DOMANDE 2

Rif. Capitolato Tecnico II, pagg. 14 e 16.

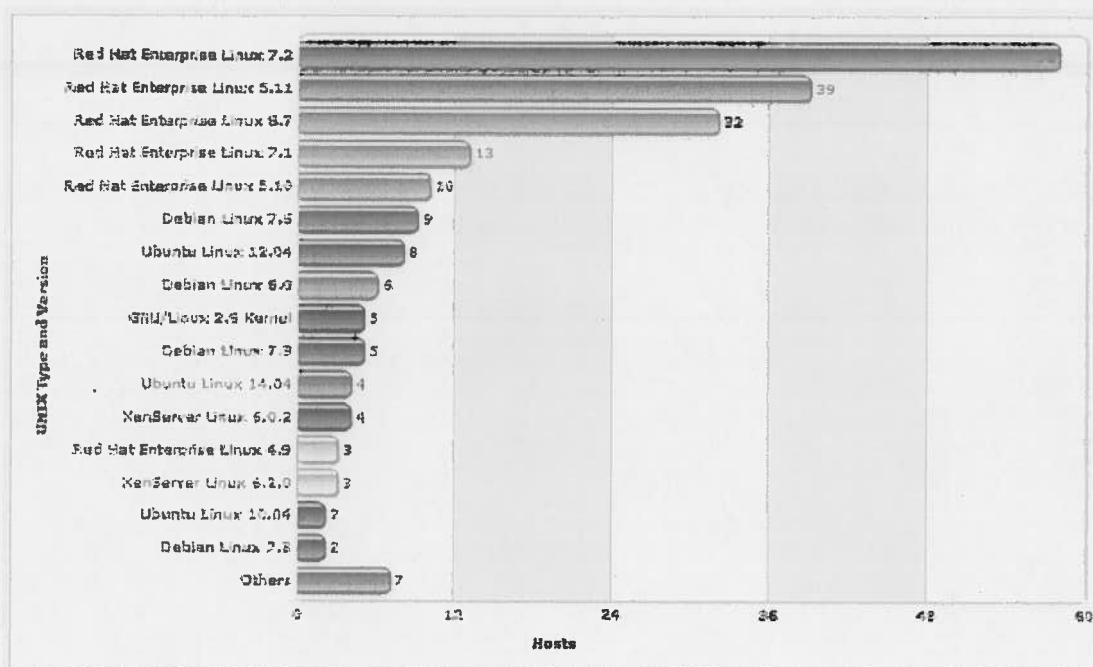
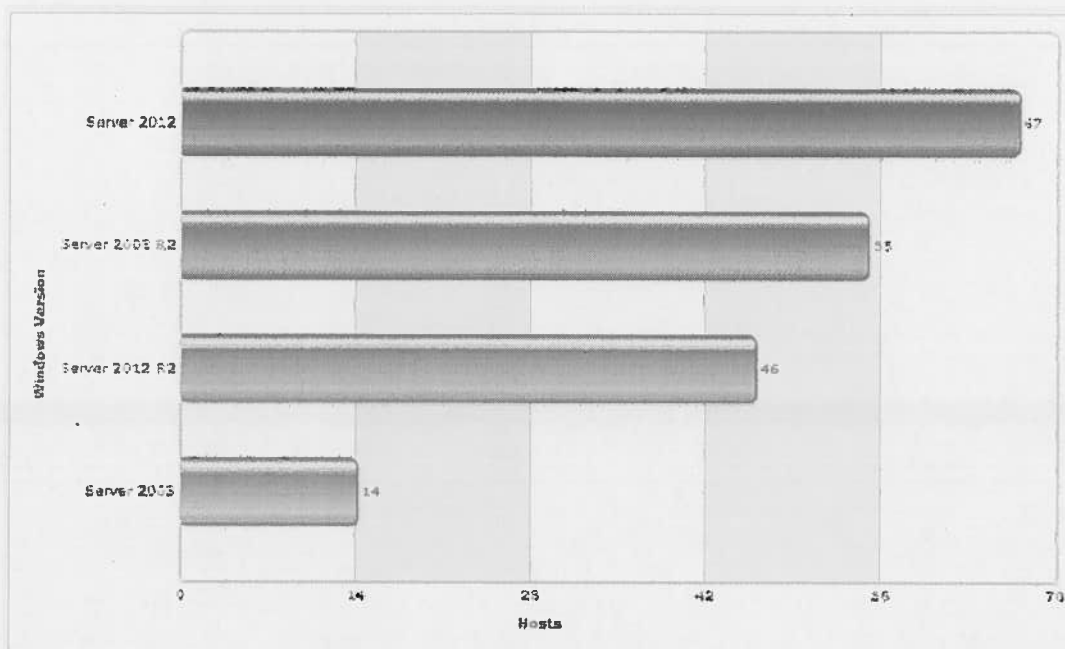
Con riferimento al capitolo “schedulazione dei processi di backup” si richiede di fornire le versioni dei sistemi operativi citati per i 128 client TSM Linux Red Hat e per 122 client TSM Microsoft Windows

Per quanto riguarda il supporto dei sistemi operativi si rimanda al contenuto del capitolato tecnico. Di seguito si riporta una suddivisione dei client, il cui contenuto però è suscettibile di variazioni in funzione delle attività dell’Istituto .

Agli elenchi sotto riportati sono da aggiungere anche due macchine IBM AIX.
